监理通知单

工程名称：泰顺兴农 30MW 农林光互补光伏小康项目

编号：ZHJL-ZJTS-031

事由：关于支架安装质量的事宜

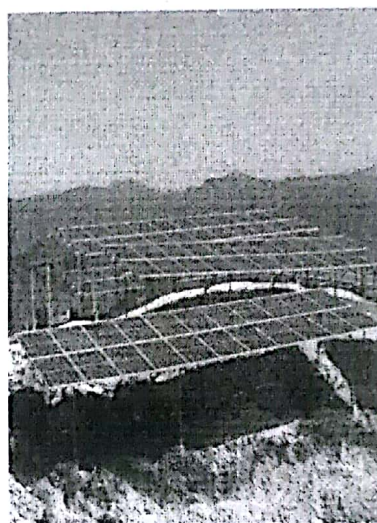
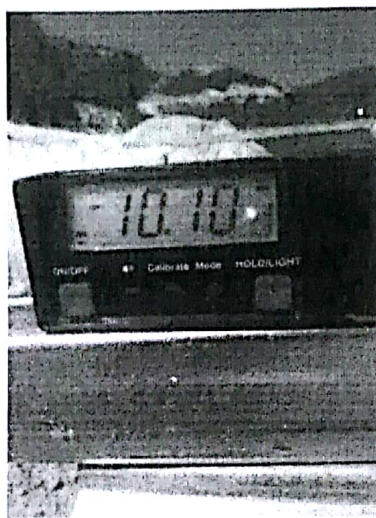
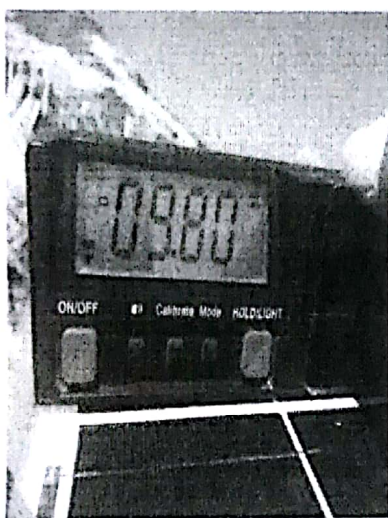
监理部现场检查发现支架安装倾角度为 10 度左右，部分光伏阵列组件已安装。与原设计不符（原设计要求倾角度为 20 度），且未上报业主和监理部，未出设计变更。现要求进行整改，否则产生的一切风险后果由你公司负责。

望你部高度重视以上问题，落实整改，整改完成后报监理项目部检查验收。
